## ИЗМЕНЕНИЯ АРТИКУЛОВ

## НОВЫЕ АРТИКУЛЫ

## ВЫБЫВАЮЩИЕ АРТИКУЛЫ

Рисунок 1 - Позиции 266352-001, 266362-001

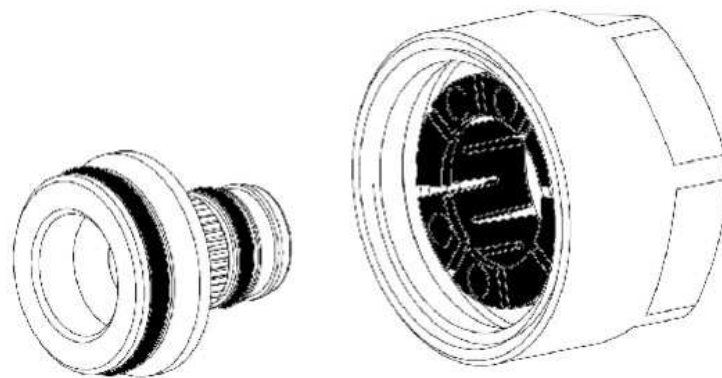
Программа	Арт.	Вар.	Наименование	Примечание
RAUTITAN	266352	001	Резьбозажимное соединение flex/pink 16x2,2	Изменения вступают в силу с ноября 2012. Изменения: 1) конструкция изделия; 2) вес; 3) норма упаковки. Норма упаковки: 2 шт. Масса: 0,074 кг/шт.
RAUTITAN	266362	001	Резьбозажимное соединение flex/pink 20x2,8	Изменения вступают в силу с апреля 2013. Изменения: 1) конструкция изделия; 2) вес; 3) норма упаковки. Норма упаковки: 2 шт. Вес: 0,070 кг/шт.
RAUTITAN	137955	001	Переходник с наружной резьбой 16- R 1/2	Изменения вступают в силу с января 2013. Изменения: 1) размеры изделия; 2) вес; 3) не пригоден для пайки. Вес: 0,056 кг/шт. a=45, z=33, SW=21
RAUTITAN	137965	001	Переходник с наружной резьбой 16- R 3/4 L15	Изменения вступают в силу с января 2013. Изменения: 1) размеры изделия; 2) вес; 3) не пригоден для пайки. Вес: 0,073 кг/шт. a=46, z=34, SW=27
